東海第二発電所

安全施設について

(静的機器の単一故障)

審査会合における指摘事項の回答

第1図 原子炉建屋ガス処理系 故障想定箇所

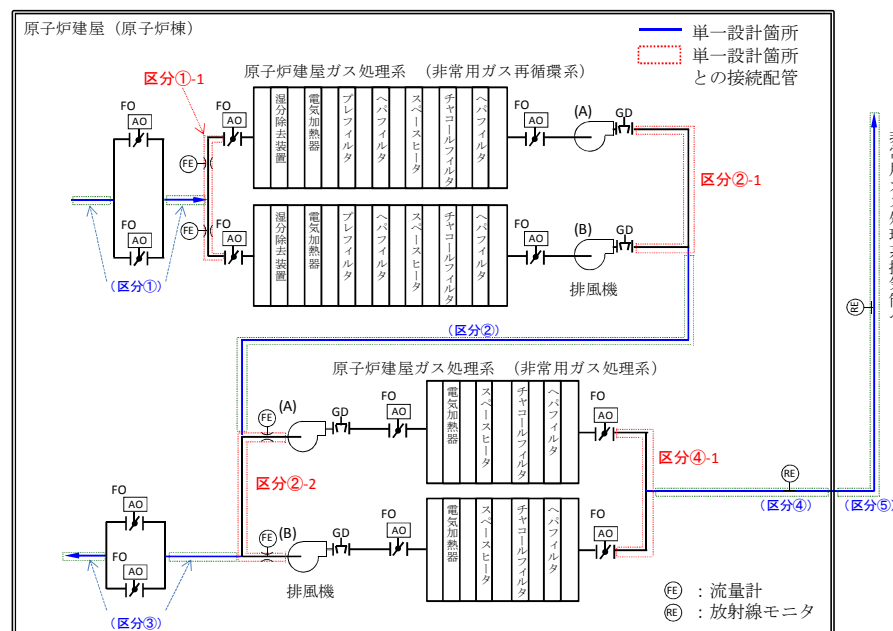
配管破断等の覚知の実現性について、監視項目や監視内容を明確にしたうえで説明すること。

事故発生後、中央制御室ではパラメータ（系統流量、原子炉建屋差圧、放射線モニタ等）を監視しており、各区分の配管に全周破断が発生した場合は、パラメータ変動の確認により異常を検知し、現場確認（視覚、聴覚、触覚）により破断箇所を特定する。

第1図の各区分の全周破断想定箇所について、それぞれ以下のように検知可能である。

- ・ 区分①，①-1：中央制御室での確認（FRVSトレイン流量計，SGTSトレイン流量計，原子炉建屋負圧計，エリア放射線モニタ），現場確認（視覚，聴覚，触覚）により破断箇所の特定は可能。
- ・ 区分②，②-1，②-2：中央制御室での確認（FRVSトレイン流量計，SGTSトレイン流量計，原子炉建屋負圧計，エリア放射線モニタ），現場確認（視覚，聴覚，触覚）により破断箇所の特定は可能。

- ・ 区分③：中央制御室での確認（FRVSトレイン流量計，SGTSトレイン流量計，原子炉建屋負圧計，エリア放射線モニタ），現場確認（視覚，聴覚，触覚）により破断箇所の特定は可能。
- ・ 区分④，④-1：中央制御室での確認（非常用ガス処理系排気筒モニタ，FRVSトレイン流量計，SGTSトレイン流量計，原子炉建屋負圧計），現場確認（視覚，聴覚，触覚）により破断箇所の特定は可能。
- ・ 区分⑤：中央制御室での確認（非常用ガス処理系排気筒モニタ），現場確認（視覚，聴覚，触覚）により破断箇所の特定は可能。

第1図 配管（ティー部）への適用例

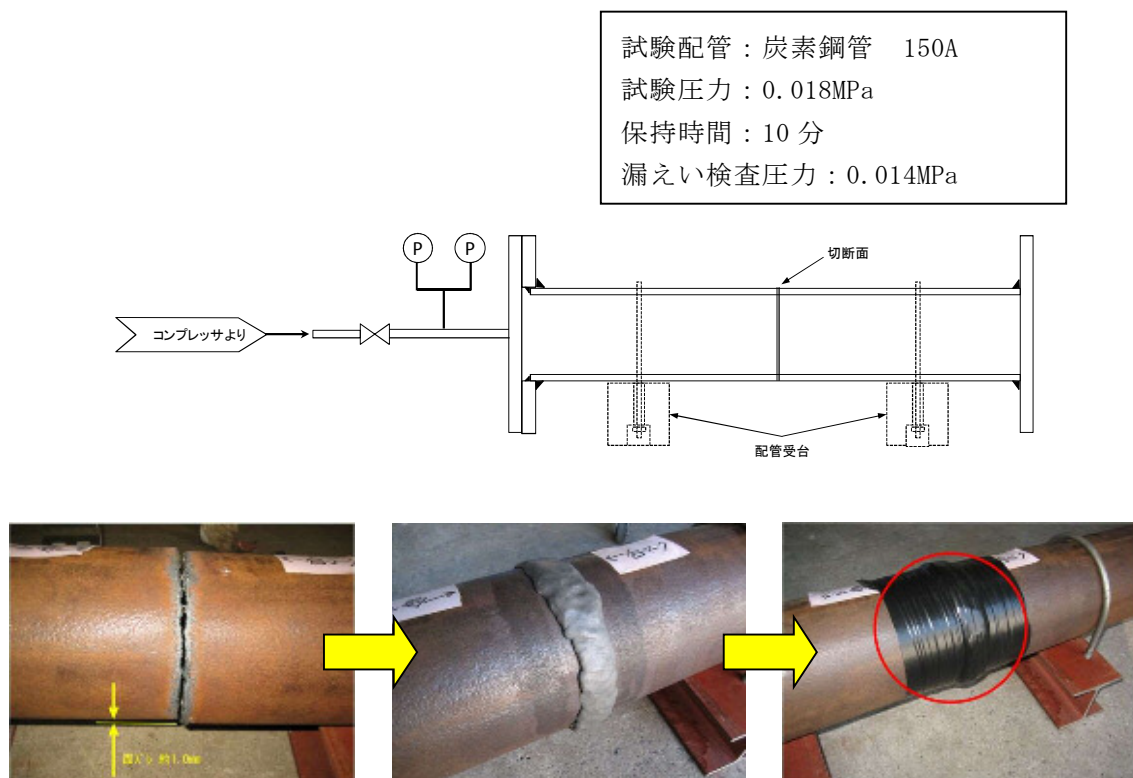
修復方法が技術的に妥当であることを示すこと。

原子炉建屋ガス処理系配管の修復としては補修用パテを用いた方法を行うこととしている。社団法人日本機械学会「発電用原子力設備規格維持規格（2008年版）」には暫定修復方法として「接着材による補修方法」が規定されており，東海第二発電所においても接着材を用いた修復は多くの実績がある。

第1図 原子炉建屋ガス処理系 故障想定箇所

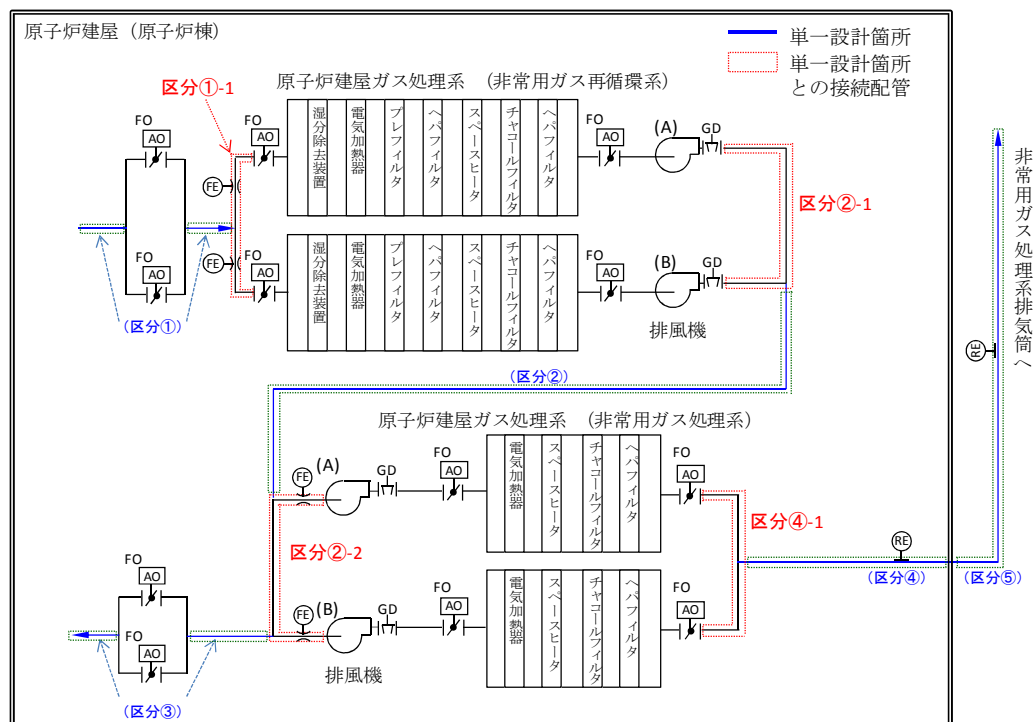
二重化された部分であっても、単一設計部分に接続され隔離がなされない部分については、破損により両系統に影響を及ぼす可能性があり、これらの部分を含めて修復性等を確認していることを説明すること。

二重化された部分であっても、単一設計部分に接続され隔離がなされない部分については、全周破断が発生した場合には両系統に影響を及ぼすが、単一設計箇所の評価に包絡されることを確認している。第1図に該当部を示す。

- ・ 区分①-1 : 流入した気体は全量フィルタ処理される。
- ・ 区分②-1 : 配管内の全量放出を想定した区分②の評価に包絡する。
- ・ 区分②-2 : 配管内の全量放出を想定した区分②の評価に包絡する。
- ・ 区分④-1 : 配管内の全量放出を想定した区分④の評価に包絡する。

第 1 図 中央制御室換気系 系統概要図

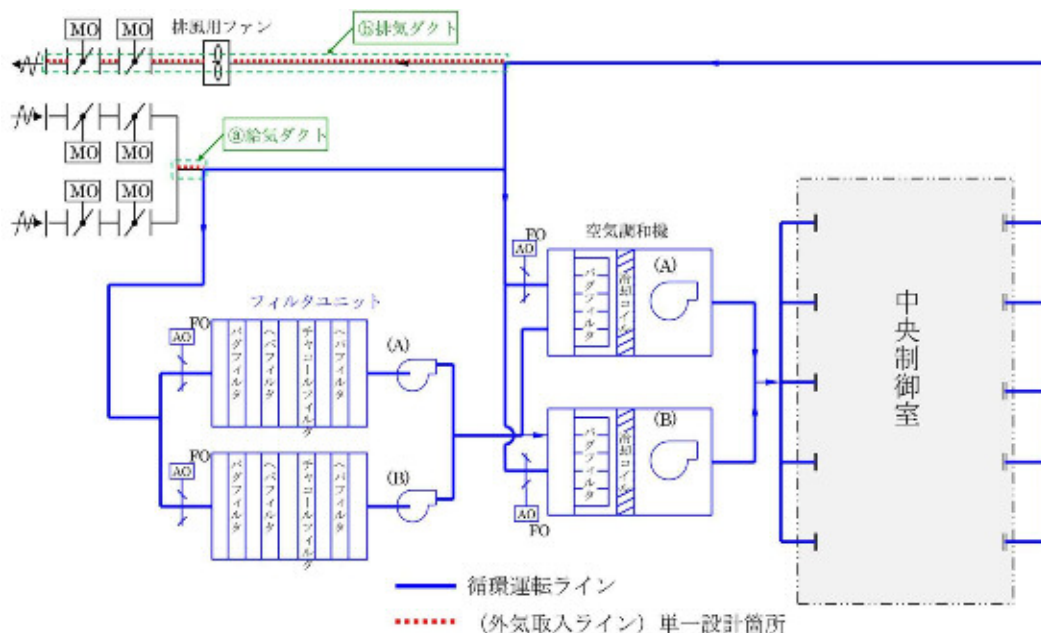
中央制御室換気系の評価において、循環ラインのみを考慮の対象とし、外気取り入れラインを除く理由を説明すること（期待される安全機能を達成する上で当該ラインが必要か）。

中央制御室換気系の評価においては、循環ラインのみを考慮の対象とし、外気取入ラインを除いている。期待される安全機能を達成する上で当該ラインによる外気取入機能の必要性を確認し、その考え方を示す。

中央制御室換気系は、事故時に外気取入口を遮断し、フィルタユニットを通る閉回路循環方式で運転することで放射性物質を除去し、運転員の被ばくを低減する機能を有する。外気取入ライン（給気ダクト、排気ダクト）にはそれぞれ2個の隔離弁（電動弁）を有しており、第1隔離弁と第2隔離弁で異なる区分から電源を供給している。

ここでは中央制御室換気系が有する原子炉制御室非常用換気空調機能に外気取入ラインの機能が必要であるかを検討し、あわせて外気取入ライン故障時の影響を確認する。外気取入ライン（給気ダクト、排気ダクト）の概要図を第1図に示す。

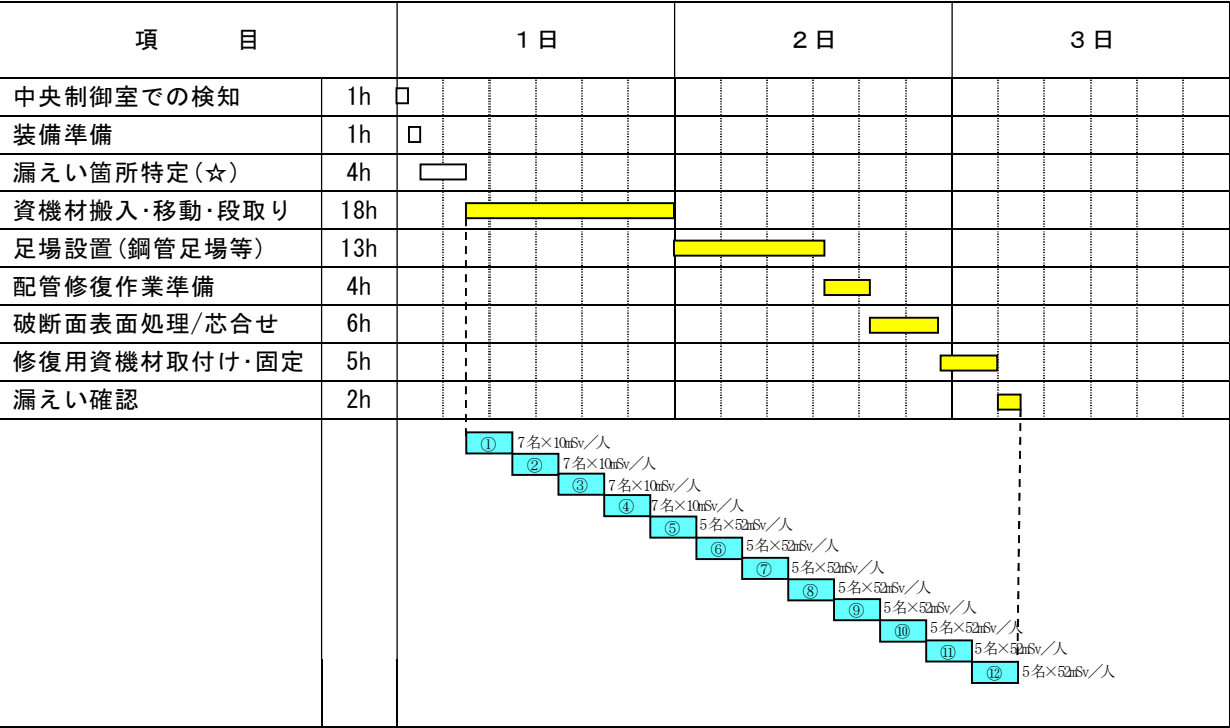
修復作業工程について、タイムチャートとともに要員配置等を含めた作業例を示し、特に被ばく評価の観点から、修復作業の実現性について説明すること。

原子炉建屋ガス処理系配管の修復作業についてモックアップを行い、タイムチャートを作成した。これにより2日間での修復作業の成立性を確認することができた。

また、被ばく評価の結果に基づき、配管修復作業における1人当たりの作業時間を4時間とすると、12班（作業員総数68名）で修復作業を実施することができ、作業員1人当たりの被ばく量は最大で52mSv（4時間）となることが確認できた。

主排気筒放射線モニタ計装 系統概略図

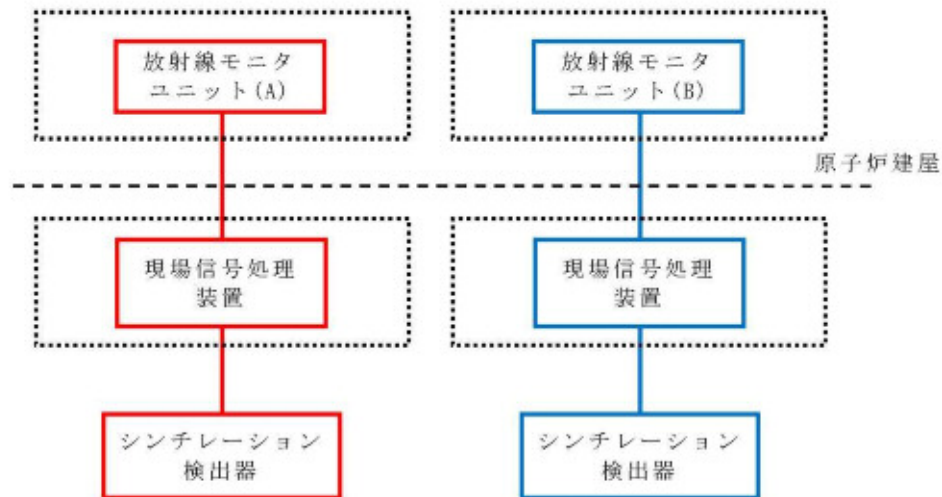
事故時に期待するクラス3設備については、クラス1，2と同等な信頼性を有していることを示すこと。

設計基準事故解析において期待するクラス3の設備は主排気筒放射線モニタ（MS-3）のみである。

主排気筒放射線モニタは排気筒モニタ建屋に設置しており、放射性気体廃棄物処理施設破損時の排気筒モニタ建屋における環境下で健全に動作するよう設計している。主排気筒放射線モニタはサンプリング系統（配管，弁，ポンプ等）も含めて2区分設置しており、区分に応じて個別の盤・ラックに配置し、系統分離する。電源についてはそれぞれ異なる区分から供給し、1つの区分に故障が発生した場合においても安全機能を損なわない設計とする。なお，サンプリング系統のうち配管の一部（主排気筒からの取出し及び戻し配管）が単一設計となっているが，排気筒モニタは短期間の機能要求のため，基準に適合している。

以上により，主排気筒放射線モニタ計装は多重性を有するとともに，共通要因又は従属要因によって当該機能を同時に喪失させない設計としており，独立性を有している。

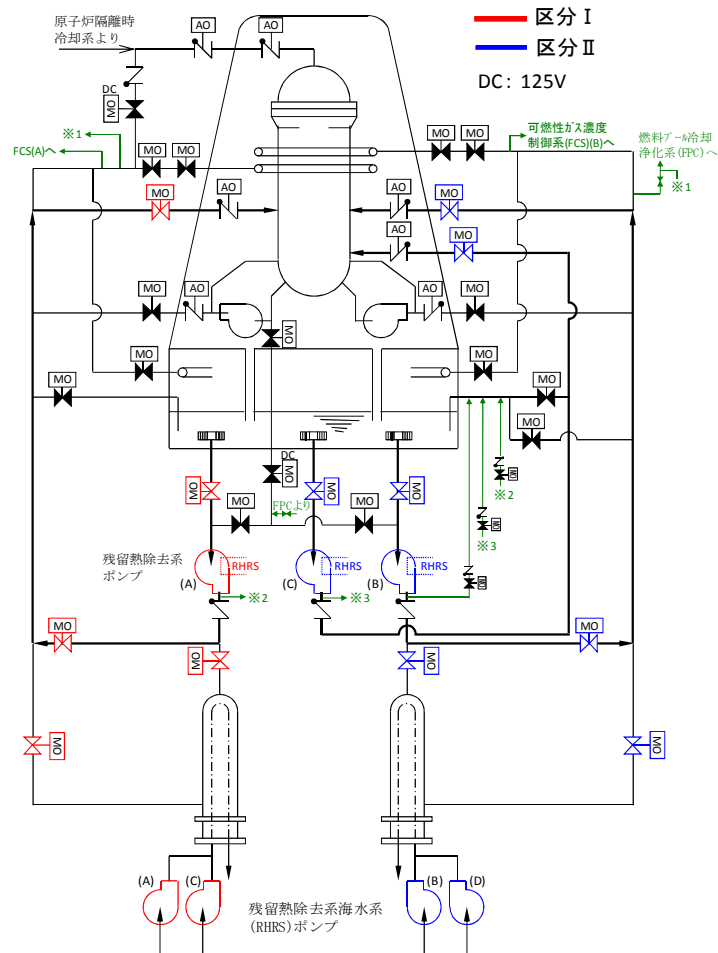
タイラインの隔離弁までの範囲について、RHR 系統と同様の MS-1 で設計されているか示すこと。

残留熱除去系海水系の A 系と B 系はタイラインにより接続しているが、タイラインの破損により同時に系統機能を喪失しないために適切に弁を設

置している。当該ラインは主配管と同じ耐震Sクラスで設計されており、重要度分類についても主配管から隔離弁までの範囲はMS-1相当で設計しており主配管と同等の信頼性を有している。

また、隔離弁は手動弁であり、施錠により弁ハンドルを固定することにより誤操作防止措置を講じている。

第 1 図 配管修復作業時の参考評価点（燃料集合体の落下）

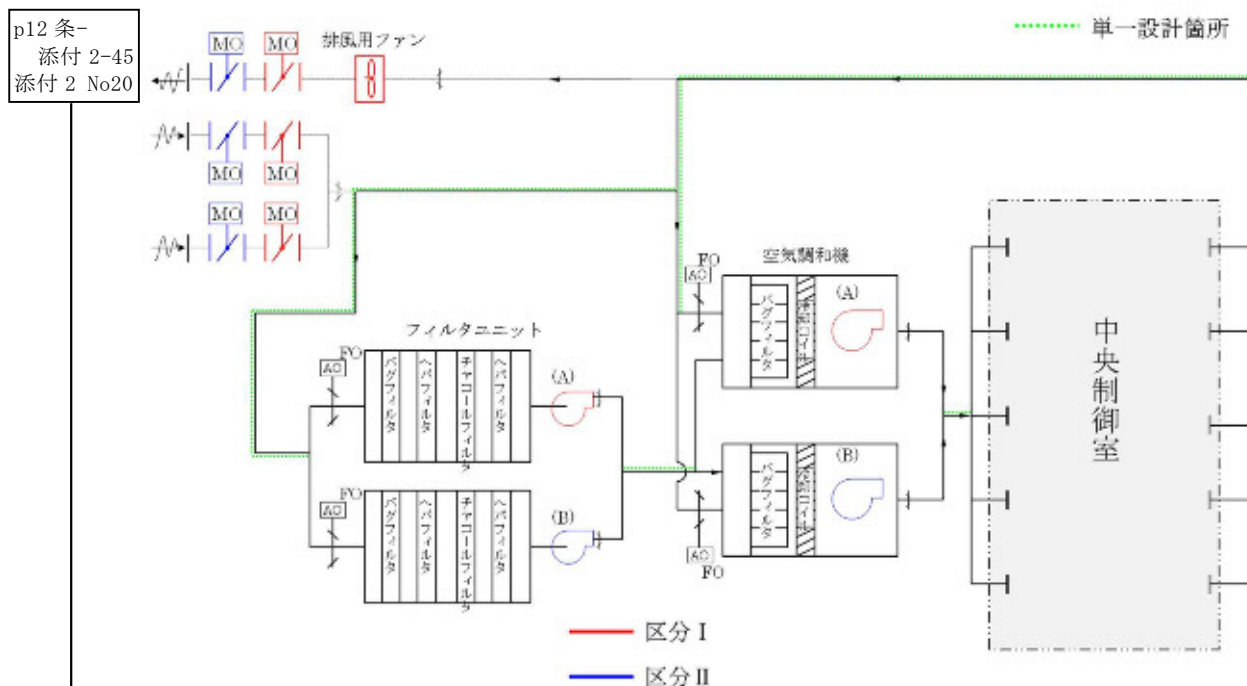
添付 5-13 原子炉建屋ガス処理系の配管修復作業時の線量評価点について、使用状況を考慮しても一番厳しい点であることを再度検討すること。

参考として、二重化された配管であるが、単一設計部分に接続され隔離がされていない配管で、非常用ガス処理系のフィルタに最も接近する箇所として第 1 図に示す参考評価点を設定し線量評価を行った。参考評価点における線量率を第 1 表に、線量を第 2 表に示す。

事故発生から 20 日後に 4 時間作業を行う場合の作業員の実効線量は参考評価点で約 $1.9 \times 10^1 \text{ mSv}$ となる。一方、現評価点における実効線量は約 $5.2 \times 10^1 \text{ mSv}$ であるため、現評価点が保守的な評価となることが確認できた。
